桃園市政府建築管理處 函

主旨：更正本處115年7月20日「115年度第4次法規執行疑義（建築技術諮詢小組）暨審查基準檢討會議」會議記錄，請查照。

會議名稱：115 年第 4 次建築法規執行疑義（建築技術諮詢小組）

圖(一) 一宗基地認定範圍＝AB

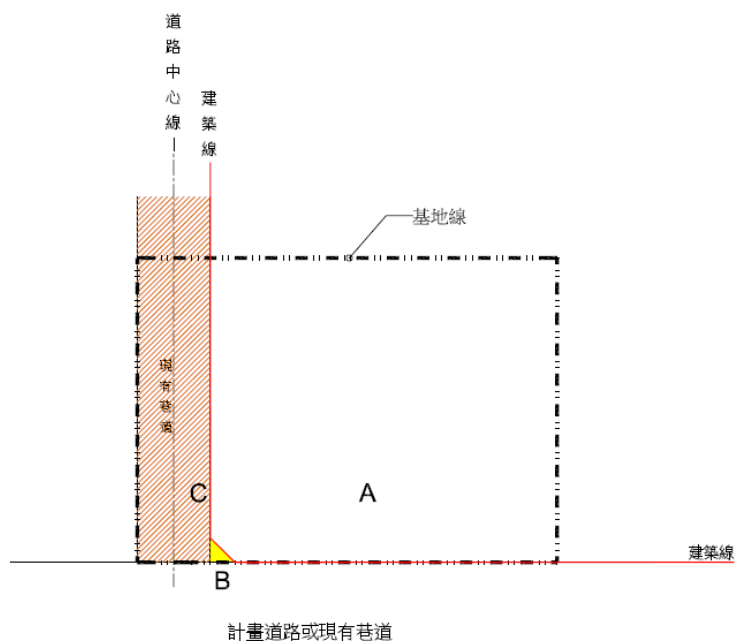
因道路退縮地亦屬於道路一部分，並參考「台北市面臨現有巷道申請建築原則」第七點（附件二），在正面面臨道路，側面或背面臨接現有巷道者，建議現有巷道及本屬於基地範圍之道路退縮地，均可計入法定空地計算，視作為同一宗基地。

1. 因道路退縮地亦屬於現有巷道一部分，並基於保障土地所有權人權益，在正面臨接道路，側面或背面臨接現有巷道者，現有巷道及道路退縮地得依附件圖例檢討計入法定空地。
2. 「桃園市建築管理自治條例」第 16 條第 3 款所指正面臨接道路非屬技術規則所稱之面前道路，申請人得依基地條件自行認定之。

1. 建築基地正面臨接道路，側面或背面臨接現有巷道者，現有巷道及道路退縮地得依附圖（圖一至圖五）檢討計入法定空地。
2. 有關「桃園市建築管理自治條例」第 16 條第 3 款所指建築基地正面臨接道路非屬建築技術規則所稱之面前道路，建築基地之正面臨接道路依下列情形之一：
 - a. 依計畫道路為正面道路。
 - b. 未臨接計畫道路者，申請人得選定任一現有巷道為正面道路，惟面臨正面道路之建築物應設置主要出入口並標示於平面圖。

圖(一)

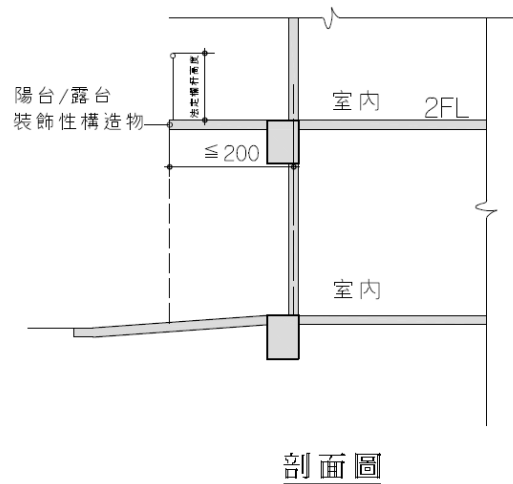
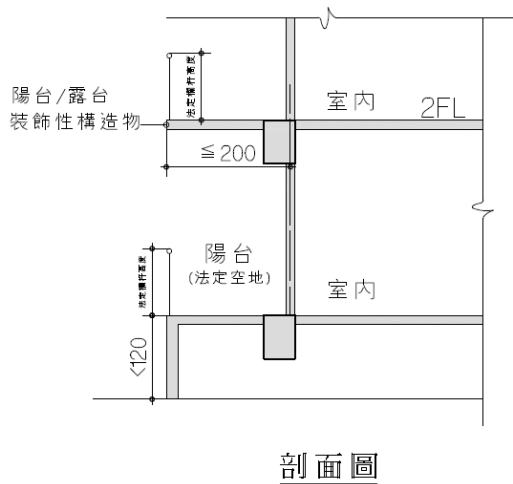
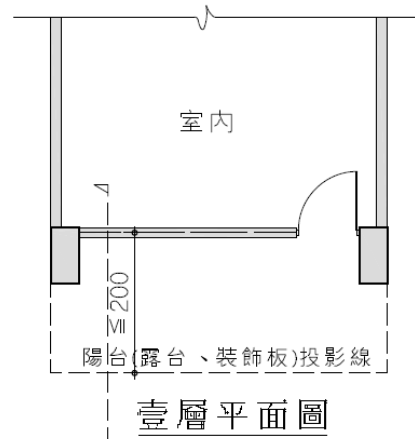
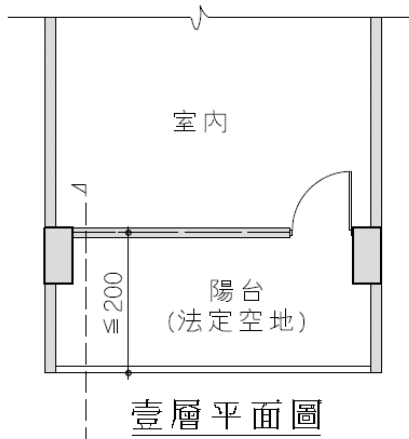
1. 有關二樓以上之室內、陽台、露臺及裝飾性構造物投影於地面層時，工廠類除外之其他建築物，依附圖（圖一至圖四）標示空間名稱及面積檢討。
2. 下列案由會議紀錄決議予以停止適用：
 1. 106 年第三次法規疑義一案由一。
 2. 106 年第三次法規疑義一案由二。
 3. 107 年第一次法規疑義一案由七。
 4. 108 年第一次法規疑義一案由二。

依公會建議辦理，有關二樓以上之室內、陽台、露臺及裝飾性構造物投影於地面層時(工廠類除外)，依附圖（圖一至圖四）標示空間名稱及面積檢討，以往法規會會議紀錄決議停止適用，以本次為準。

1. 平臺版上緣距直下方地面(含人工地盤)達1.2M者。
2. 計入建築面積、樓地板面積。
3. 需設置欄杆扶手(技規設計施工編第38條)。
4. 依技規第1條第3款檢討陽台面積及深度。

1. 平臺版上緣距直下方地面(含人工地盤)未達1.2M者。
2. 計入建築面積、樓地板面積。
3. 得免設置欄杆扶手。
4. 依技規第1條第3款檢討陽台面積及深度。
5. 不得設置於土管規定退縮範圍。

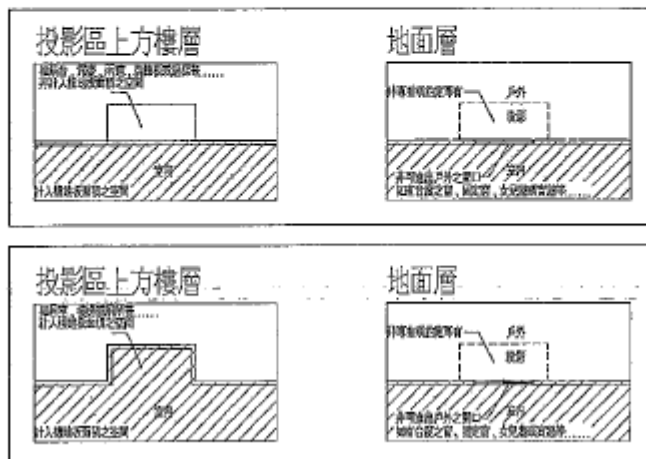
1. 投影區域上方為陽台、露台、雨遮、裝飾板或過樑等不計入樓地板面積之空間，於地面層室內無出入口可直接至其投影區域且該投影面積為法定空地，非專用或約定專用使用，則該投影區域如何定義名稱？提請討論。
2. 投影區域上方為居室、樓梯或廁所等有計入樓地板面積之空間，於地面層室內無出入口可直接至其投影區域，投影區域計入建築面積但並非專用或約定專用，則該投影區域如何定義名稱？提請討論。

建議地面層投影面積既無室內出入口可達，則以上方名稱投影作為敘述，例如「上方陽台投影」、「上方廁所投影」……等，且不計入該層樓地板面積或容積樓地板面積、不約定專用或專用。

地面層建築面積投影範圍無出入行為時，則可標示為：「上方第 x ~ z 層樓地板投影」，並依建築技術規則檢討投影範圍，計入建築面積，無需計容積樓地板面積。

依 106 年 12 月 4 日內授營建管字第 1060075601 號函釋說明三辦理。(詳附件一)

附圖一(提案人檢附)

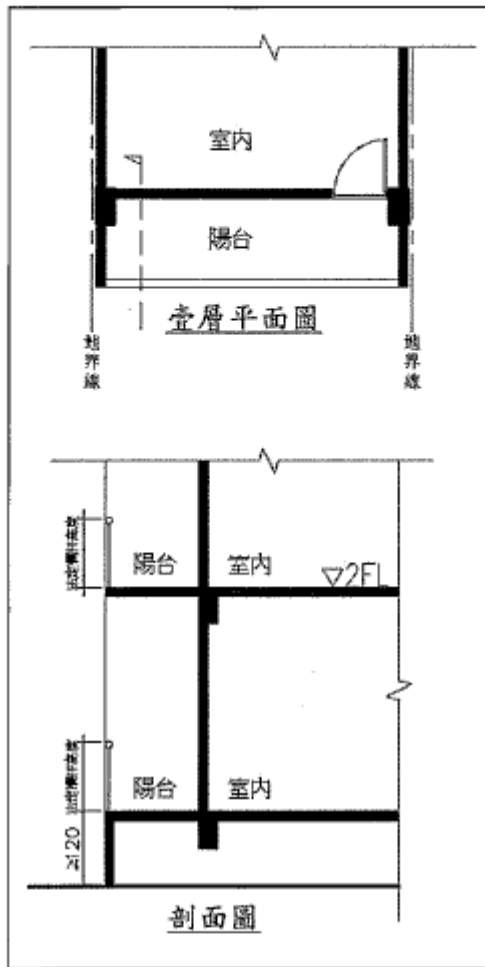
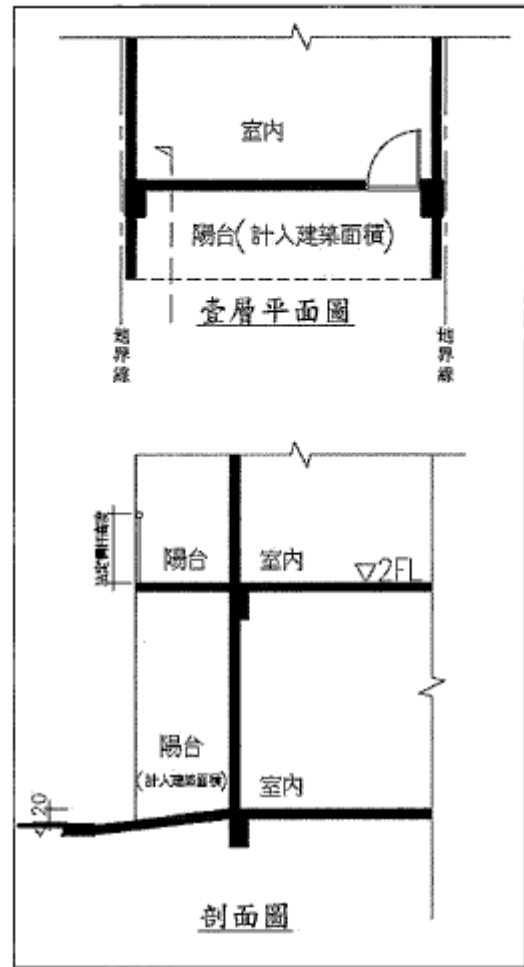
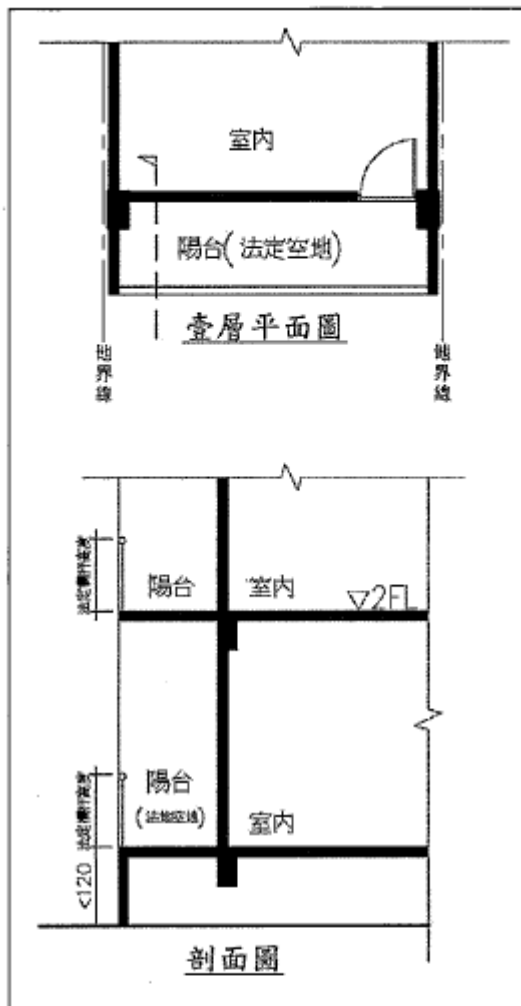
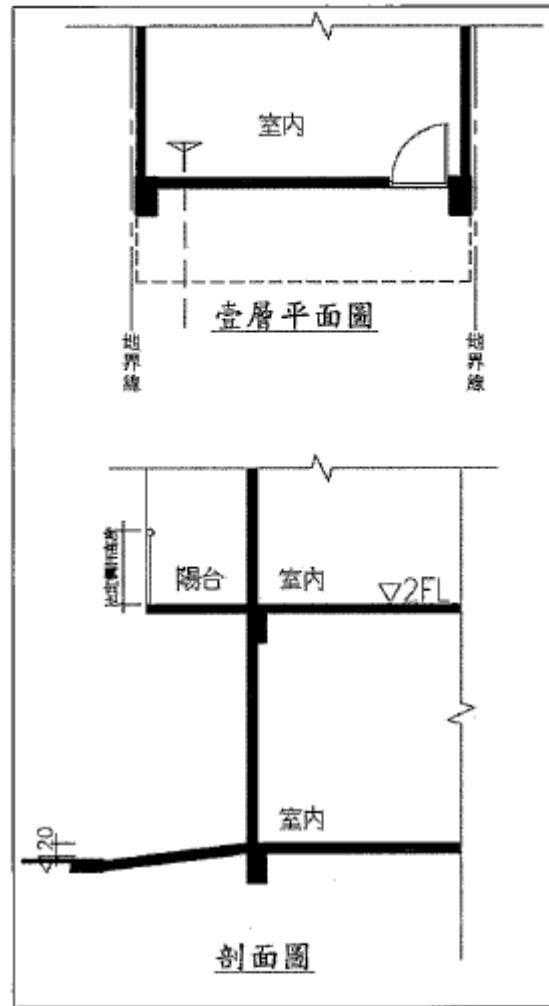
工廠類除外之其他建築物，依附圖及說明標示空間名稱及面積檢討。

建築物得依圖例說明(不含工廠類)標示空間名稱及檢討。

1. 平臺版上緣距直下方地面(含人工地盤)達1.2M以上者。
2. 計入建築面積、樓地板面積及總樓地板面積。
3. 需設置欄杆扶手。
4. 依技規第1條第3款檢討陽台面積及深度。
5. 地面層陽台得投影於土管規定退縮地範圍時，不可設計側牆(但土管有特別規定者除外)。

1. 平臺版上緣距直下方地面(含人工地盤)未達1.2M者。
2. 計入建築面積及樓地板面積。
3. 得免設置欄杆扶手(技規設計施工編38條)。
4. 依技規第1條第3款檢討陽台面積及深度。
5. 地面層陽台不得投影於土管規定退縮範圍。

1. 平臺版上緣距直下方地面(含人工地盤) 未達1.2M者。
2. 不計入建築面積及樓地板面積。
3. 需設置欄杆扶手(技規設計施工編38條)。
4. 依技規第1條第3款檢討陽台面積及深度。
5. 得投影於土管規定退縮地範圍時，不可設計側牆(但土管有特別規定者除外)。

1. 平臺版上緣距直下方地面(含人工地盤) 未達1.2M者。
2. 不計入建築面積及樓地板面積。
3. 得免設置欄杆扶手。
4. 得免依技規第1條第3款檢討陽台面積及深度。
5. 壹層樓地板面積計至上部外牆中心線最大水平投影。

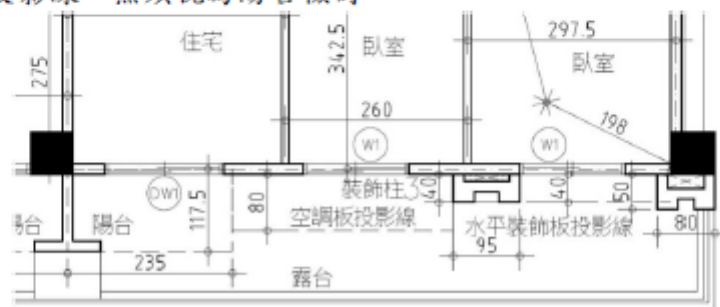
1. 空調室外機專用板已依「桃園市建築物裝飾性構造物設置要點」檢討符合，仍被要求須另經桃園市建造執照預審小組審議通過。

決議：已依「桃園市建築物裝飾性構造物設置要點」檢討符合之案件，得不需再經桃園市建造執照預審小組審議通過。
